Ankündigung Produktänderung – Transparente Hülsen TM V0

Hülsen vom Typ TM 201 V0 und TM 202 V0

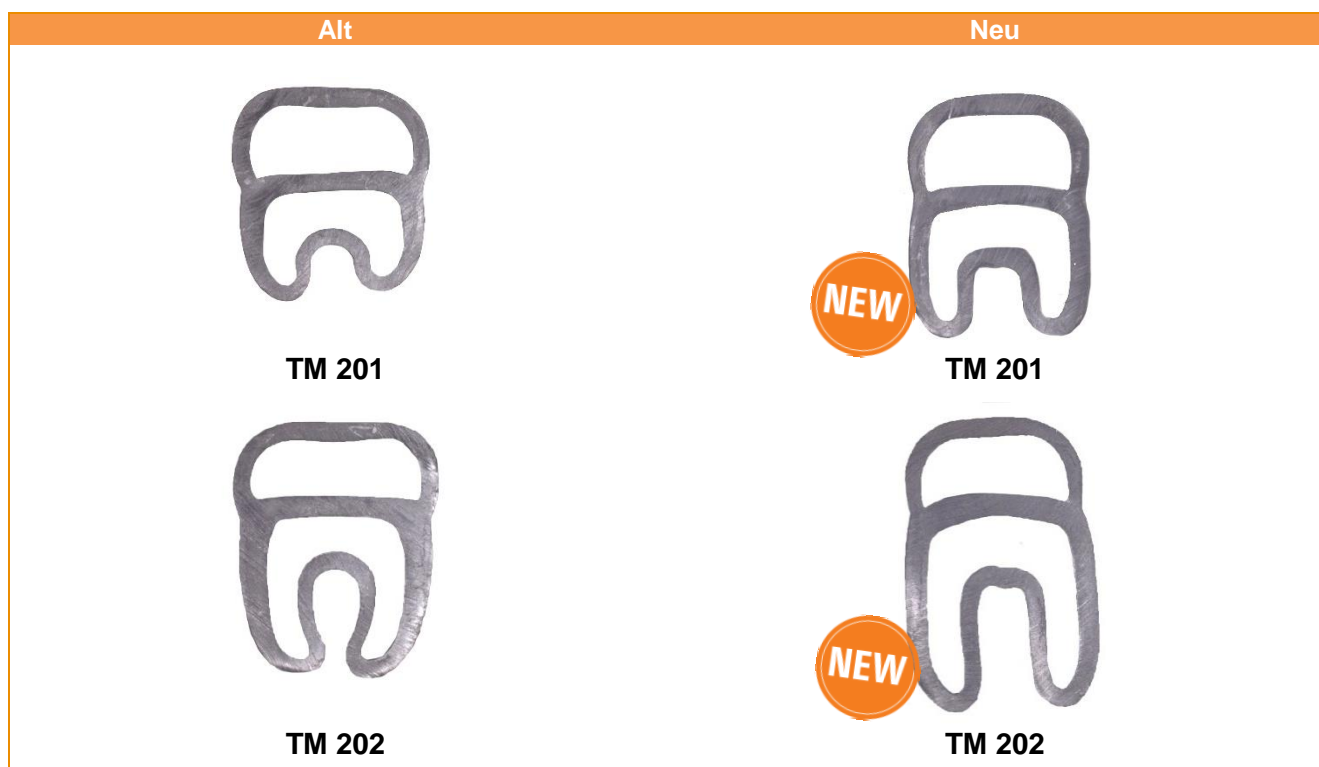
Die technische Änderung bezieht sich auf den unteren Teil der TM-Hülsen vom Typ TM 201 und TM 202, in welchen der Leiter eingeführt wird. Wie auf den nachfolgenden Bildern erkennbar, wurde der für den Leiter verfügbare Raum vergrößert, um das Einführen der Leiter zu erleichtern. Zudem ermöglicht das eckige Design der Schildtasche eine optimierte Passform der Einlegeschilder vom Typ TM-I MultiCard sowie TM-I MultiMark.

Die empfohlenen Leiteraußendurchmesser ändern sich nicht. Beachten Sie jedoch bitte, dass wir nur eine einwandfreie Funktion bei den nachfolgenden Leiteraußendurchmessern gewährleisten können:

Typ	Leiteraußendurchmesser
TM 201 V0	1,5 mm – 2,5 mm
TM 202 V0	2,0 mm – 4,0 mm
